Projet d'installation agrivoltaïque de Payroux (86)

Réponse à l'avis de l'Autorité Environnementale

Juillet 2023

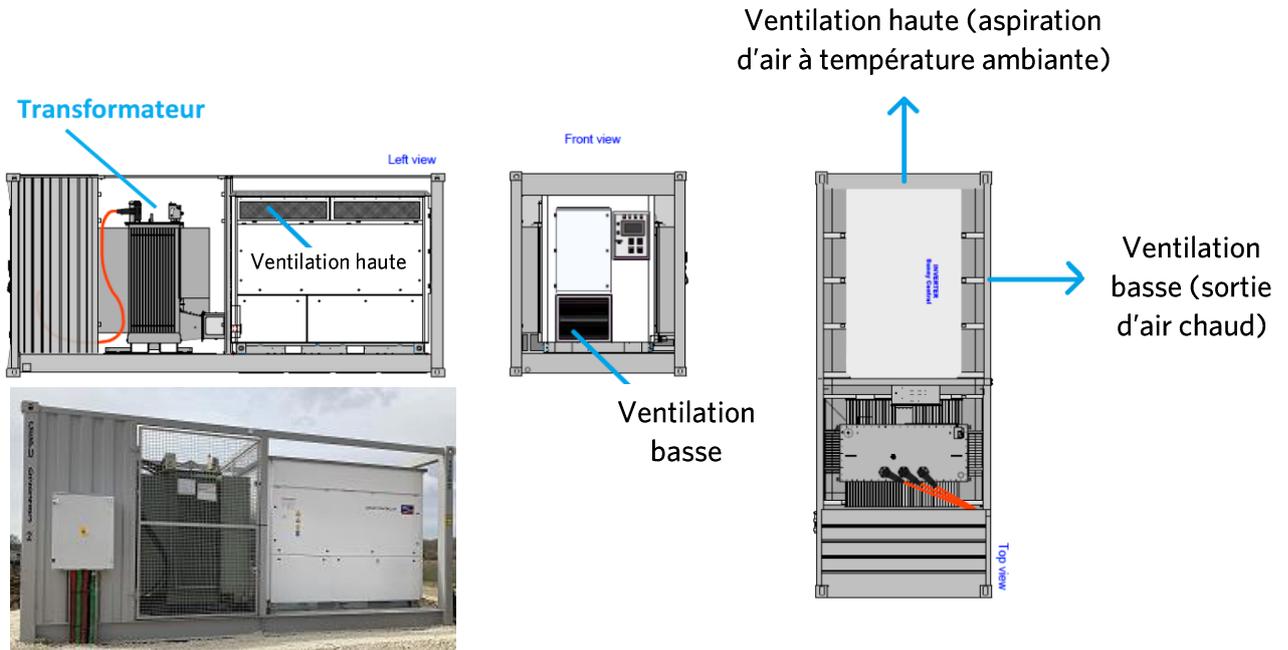
Remarque MRAe : « La MRAe recommande de procéder à des mesures acoustiques à proximité de l'habitation la plus proche dès la phase de mise en service du projet puis au cours de son fonctionnement. Des mesures adaptées en cas de dépassement des niveaux réglementaires de bruit devront, le cas échéant, être prévues. » page 8/10

Réponse Photosol : Effectivement, l'appréciation de l'ambiance sonore est importante pour respecter la santé de l'Homme et les règles de voisinage :

Photosol a conduit une étude innovante sur l'intégration acoustique de ses équipements techniques en juin 2022 par conditions météorologiques favorables: temps calme (permettant un état initial acoustique neutre) et ensoleillé (émission sonore des postes de transformation stables et la plus élevée possible par cet équipement).

Les relevés sur site et la modélisation ont démontré qu'en plein champ (sans obstacle au son), la première maison doit être située à 300 m du poste de transformation pour un onduleur centralisé pour avoir une émergence de 3 dB(A) sur un bruit résiduel de 25 dB(A), soit l'équivalent de l'ambiance sonore d'une campagne très calme. Quand les postes sont positionnés dans l'enceinte du parc ou à côté d'un obstacle (forêt, bâtiment...), l'habitation située à 52 m aura une émergence de 3 dB(A).

Dans le cadre du projet de Payroux l'habitation la proche, qui est celle du propriétaire des terrains, se trouve à 310 m du poste de de transformation (avec onduleur centralisé) le plus proche et à 77 m du poste de livraison le plus proche.
